Mestna občina
Ljubljana

POROČILO

Predlog Sklepa o lokacijski preveritvi za del območja iz Odloka o občinskem podrobnem prostorskem načrtu za območje Bavarskega dvora (za del prostorske enote P2) sprejel AMANDMA:

TLORIS IN PREREZ TEHNIČNE ETAŽE

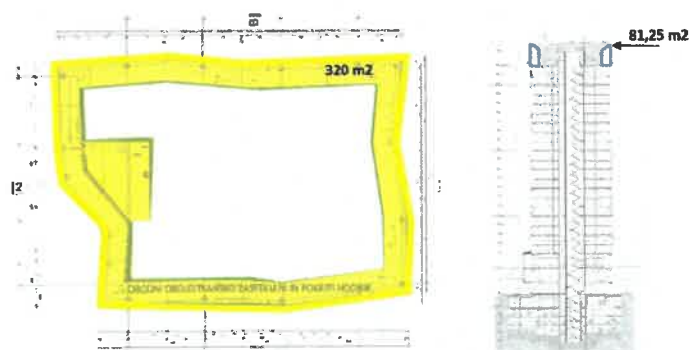
Na koncu 2. člena Sklepa o lokacijski preveritvi za del območja iz Odloka o občinskem podrobnem prostorskem načrtu za območje Bavarskega dvora (za del prostorske enote P2) se pika zamenja z vejico in doda novo besedilo, ki glasi:

» v največji BTP površini 320 m² in da višina prostorov za tehnične naprave in bar ne sme presegati 81,25 metrov.«

Odbor za urejanje prostora meni, da je potrebno zaradi ohranitve vedute proti severu Ljubljane omejiti višino in prostornino bara v skladu s potrebami in namenom investicije. Sama omejitev je grafično prikazana v spodnjih dveh slikah.
